Optische und technische Änderung der Umlenkrolle 532 0410 20

Hersteller:	Mercedes, Setra
Modelle:	Mercedes Citaro Conecto Travego Setra ComfortClass
Motoren:	12.0 Liter / 185 - 310 kW Mercedes OM 457.942 OM 457.934 OM 457.940 OM 457.936 OM 457.938 Setra OM 457.941 OM 457.944
OE-Nr.:	Mercedes A 000 550 13 33
Art.-Nr.:	532 0410 20

INA 0033

Bild 1: 532 0410 20 - alte Ausführung

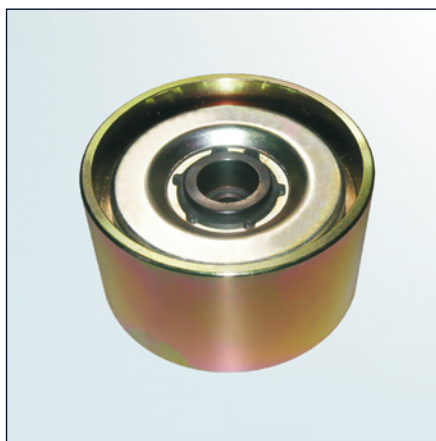
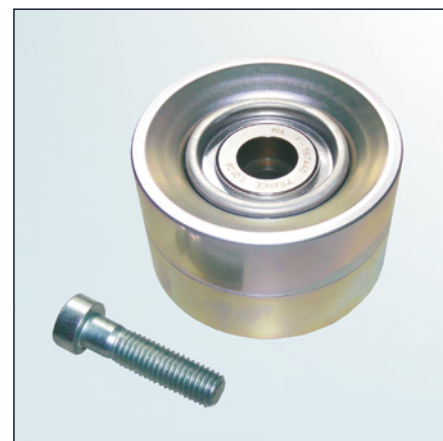
Aufgrund der ständigen Weiterentwicklung unserer Produkte wurde die Umlenkrolle mit der Artikelnummer 532 0410 20 modifiziert.

Außer der geänderten Produktionsweise zeichnet die neue Rolle ein leichteres Gewicht aus (657 g gegenüber 966 g der alten Rolle).

Zusätzlich wird die neue Version mit einer Schraube M10x40 ausgeliefert (siehe Bild 2).

Diese ersetzt die Befestigungsschraube M10x35 mit der die bisherige Rolle (siehe Bild 1) befestigt wurde.
